V1, 400 m2

Utvidelse av fysak,
Med takoverbygg og vegg mot øst og vest,
åpent mot nord

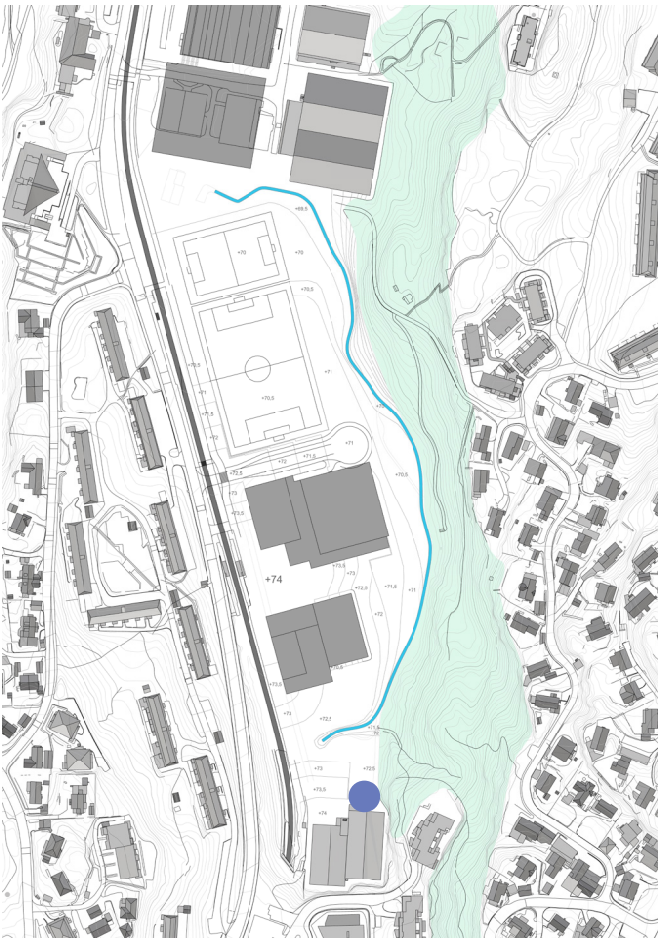
Ingen bygg får støy over grenseverdi gitt at takoverbygg og veggar dekker heile rulleparken.

Dette er ei løysing som bør vurderast vidare.

V2, 800 m2

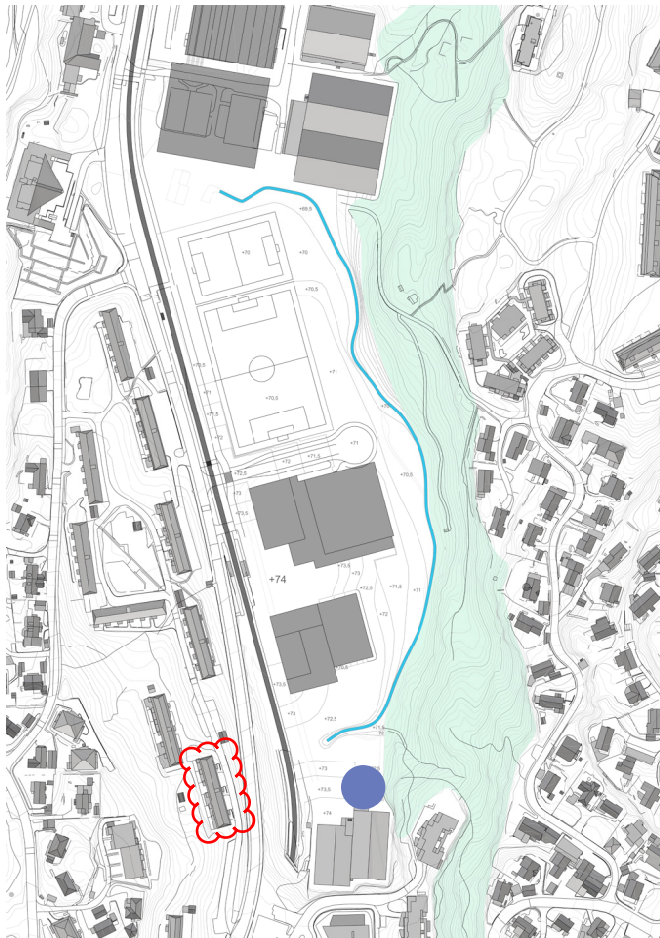
Klare overskridingar av grenseverdi ved blokkene i vest.

Løysinga vert ikkje anbefalt.

V3, 800 m2

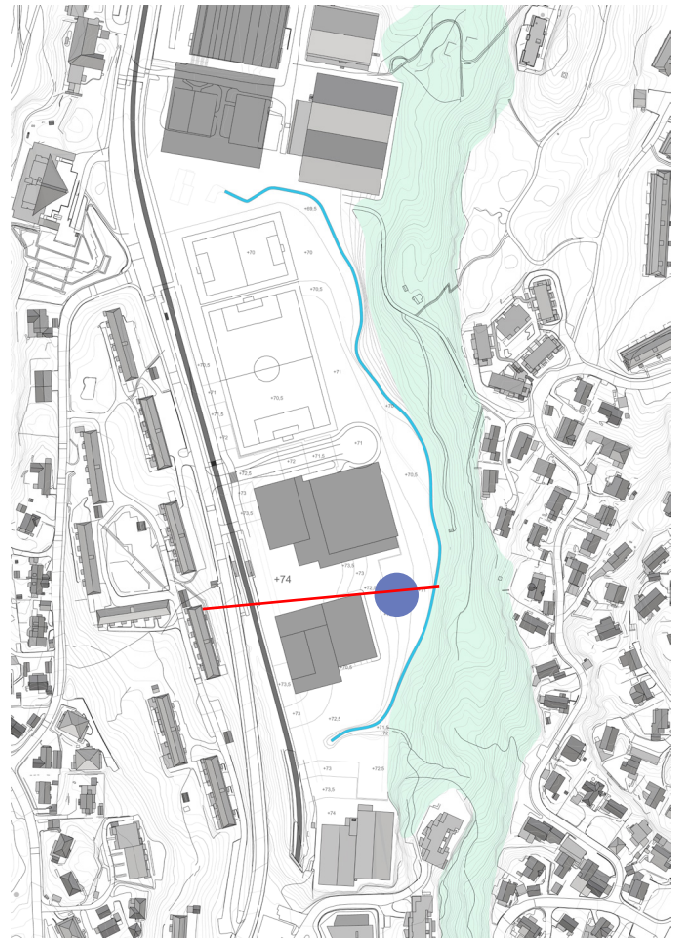
Rulleparken må plasserast slik at ein ikkje har direkte sikt frå den nærmaste blokka i vest (sør for raud strek over).

Tak med hatt må bryte sikt frå kanten av rulleparken til bustadane (sjå påteikningar neste side).

Denne løysinga kan bli vanskeleg å realisera,

V4, 800 m2 (avlang form)

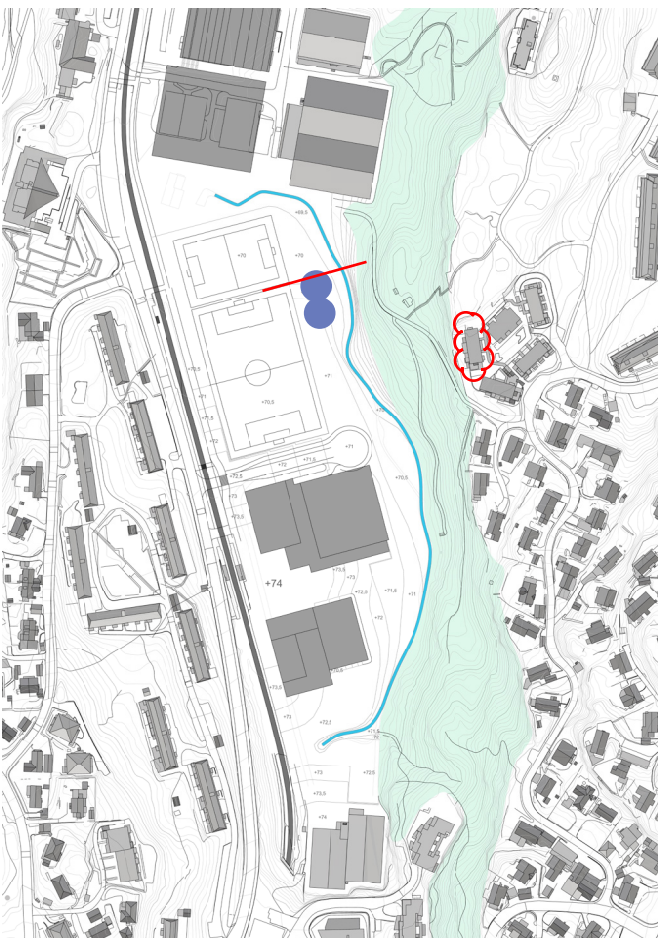
Rulleparken er plassert litt for langt mot sør og gir overskridingar ved bustad markert med raudt.

Gitt plassering nord for raud strek over vil denne plasseringa gi akseptable støyforhold utan ytterlegare tiltak.

Dette er ei løysing som bør vurderast vidare.

V5 800 m2

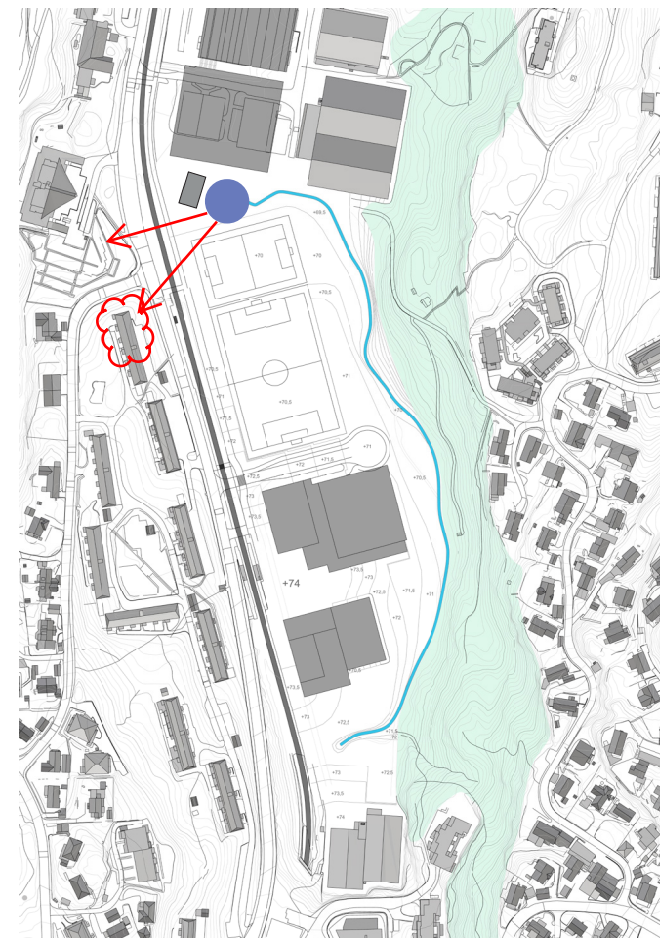
Klubbhuset er for lite til å gje effektiv skjerming for ein 800 m2 stor rullepark. Ein risikerer overskridingar ved kyrkja.

Plasseringa gjev samtidig mindre overskridingar ved bustadblokk markert med raudt.

Løysinga vert ikkje anbefalt.

V6 800 m2

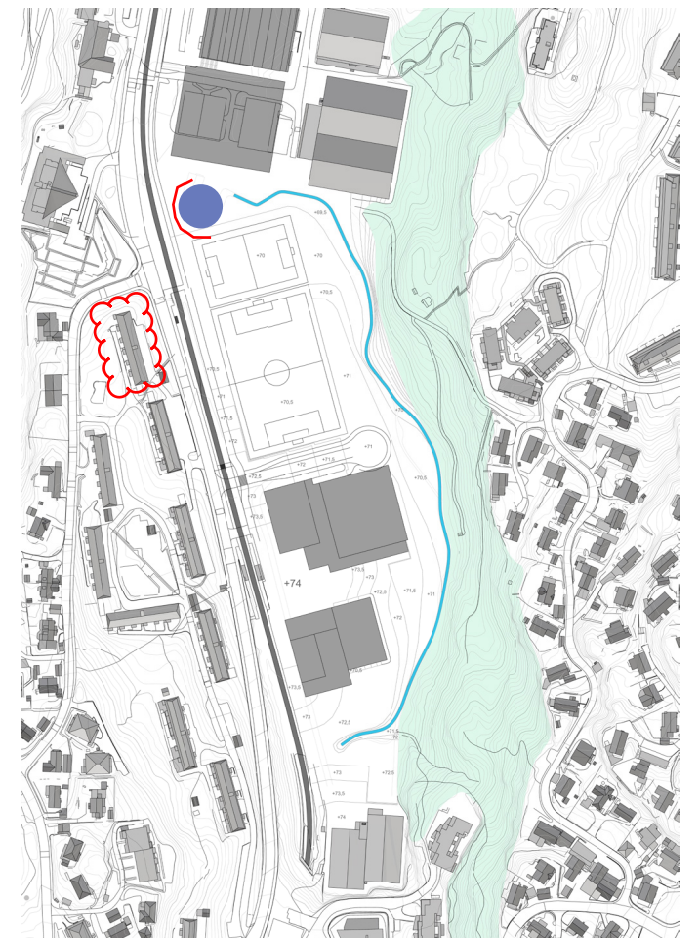
Utkast til skjerm vist med raudt over.

Skjerm kan fungere mot aktivitetar som skjer nært skjermen. Ved lang avstand frå aktivitet til skjerm får ein overskridingar både mot kyrkja og bustadblokka markert med raudt.

Løysinga vert ikkje anbefalt.
